立川市新学校給食共同調理場整備運営事業
入札説明書等に関する質問への回答(第3回)

令和3年1月

立川市

入札説明書に関する質問への回答

別紙 事業予定地の樹木状況（令和3年1月5日時点）

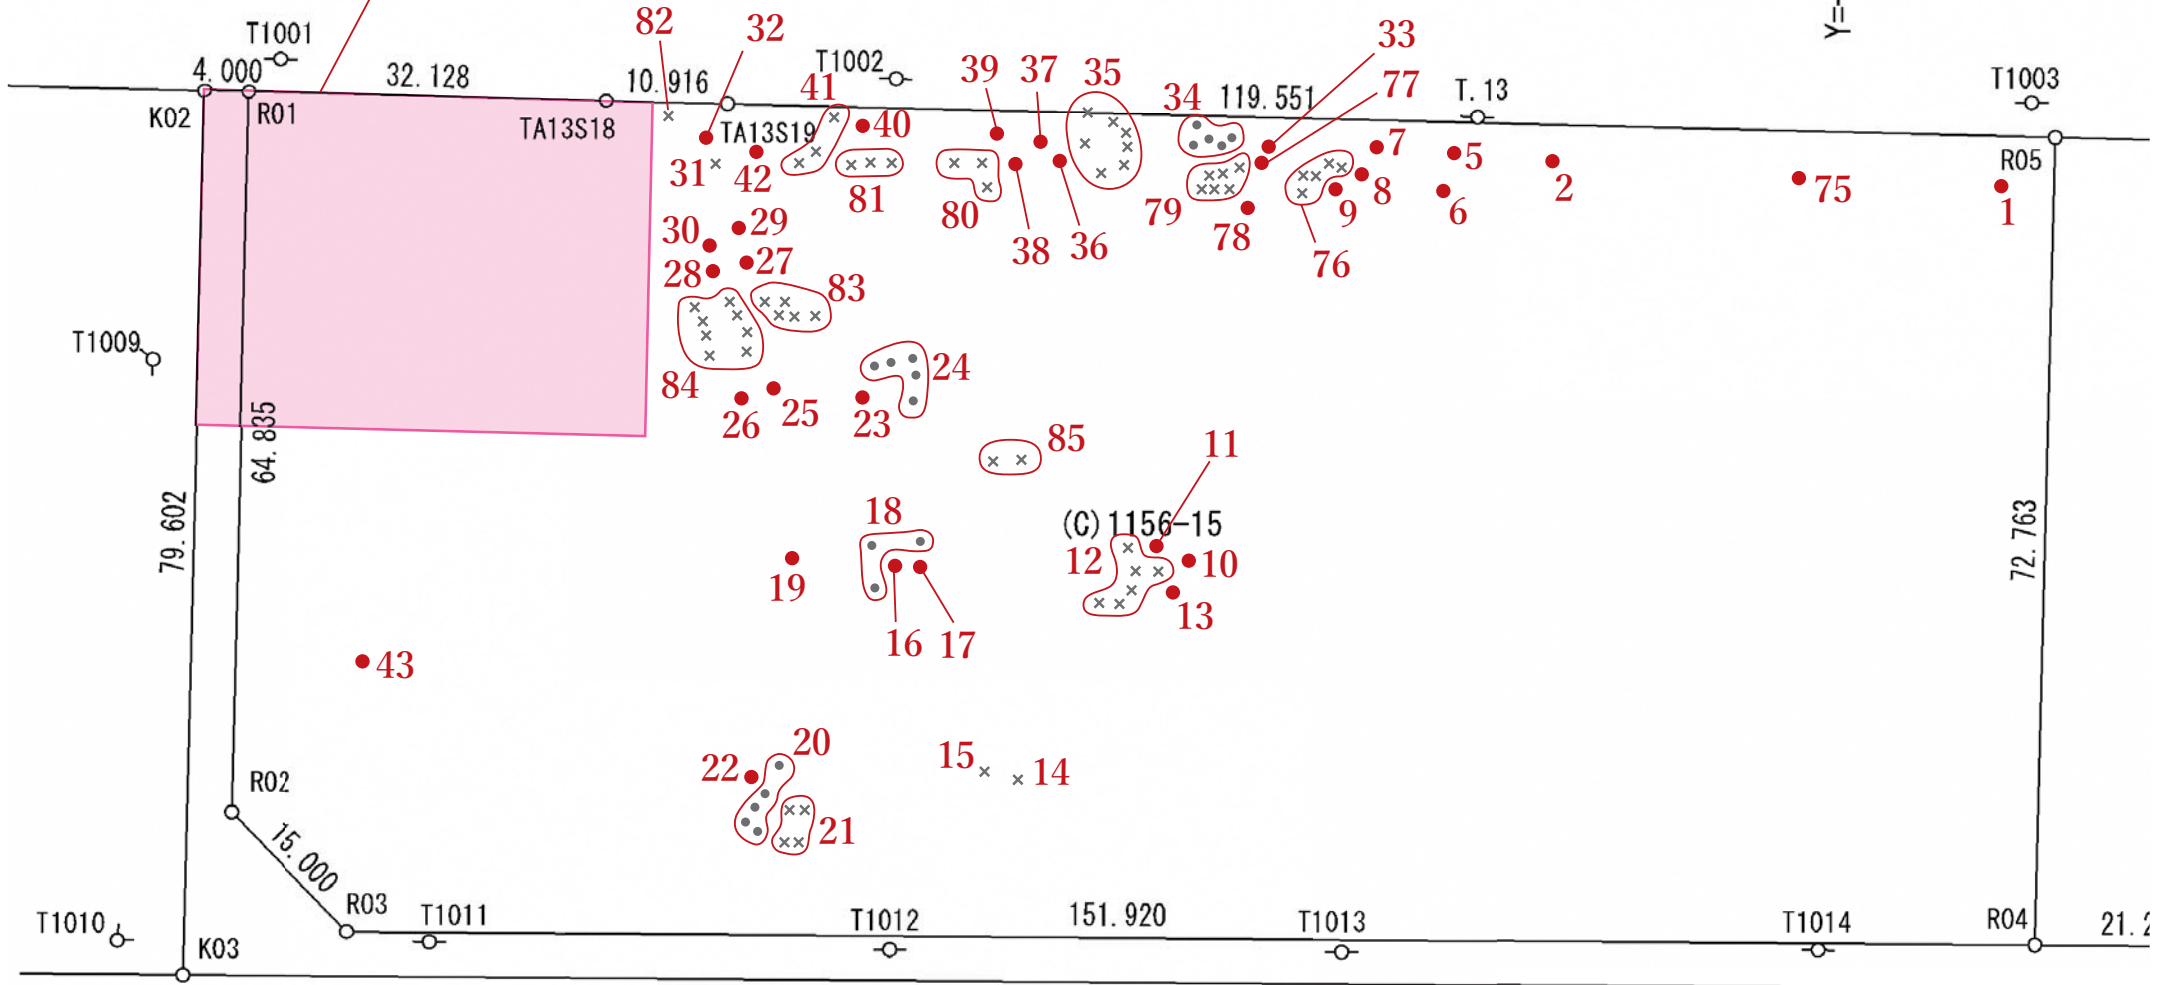
No	本編	添付資料	頁	第1	1	(1)	①	ア	(7)	a	項目等	質問内容	回答
1	○		12	第1	6	(1)	②				敷地条件	「敷地内の樹木は、令和3年度前半に本市が伐採予定…」とありますが、樹木伐採し整地後の測量図は立川市より提供されるという理解でよろしいでしょうか。	要求水準書資料4「事業予定地測量図」をご参照ください。なお、本市が樹木伐採後に追加の測量を行う予定はありません。
2	○		12	第1	6	(1)	②				不発弾調査	「今後、本市において現況地盤面より-1.5mまでの水平探査を実施予定である。事業者は、基礎工事の施工等に伴う安全性確保のため、必要に応じて追加の調査を行うこと。」とありますが、建物基礎等は1.5m以下となることが必然と考えますので、現況地盤面より-3.0mまでの水平探査は貴市での調査範囲としていただけないでしょうか。	原案のとおりとします。事業者において必要に応じて追加の調査を行ってください。
3	○		12	第1	6	(1)	②				敷地内樹木	敷地内の樹木は、令和3年度前半に本市が伐採予定である。とありますが、伐採後は、切り株などがどの程度残った状態となっているのでしょうか。	本市が実施する樹木伐採は、地表面から30cm程度の高さで事業予定地内の全ての樹木を伐採する予定です。
4	○		12	第1	6	(1)	②				敷地内樹木	第2回要求水準書に関する質問への回答(No.2)にて、本市の土壤汚染対策工事において伐根を行います。とありますが、どの樹木が該当するのか、ご提示ください。	要求水準書資料4「事業予定地測量図」に示した「K02」の地点から下水道用地及び事業予定地内を東に向かって40m、南に向かって30mの範囲にある樹木について、土壤汚染対策工事において伐根を行います。なお、事業予定地内の樹木状況については、別紙「事業予定地の樹木状況(令和3年1月5日時点)」も合わせてご参照ください。
5	○		12	第1	6	(1)	②				敷地内樹木	第2回要求水準書に関する質問への回答(No.2)にて、本市の土壤汚染対策工事において伐根を行います。とありますが、汚染エリアに囲まれた樹木や近接した樹木なども、根の張りを鑑みると汚染エリアに含まれると考えられますが、これらの樹木も貴市で対応いただくという理解でよろしいでしょうか。	要求水準書に関する質問への回答NO.4をご参照ください。
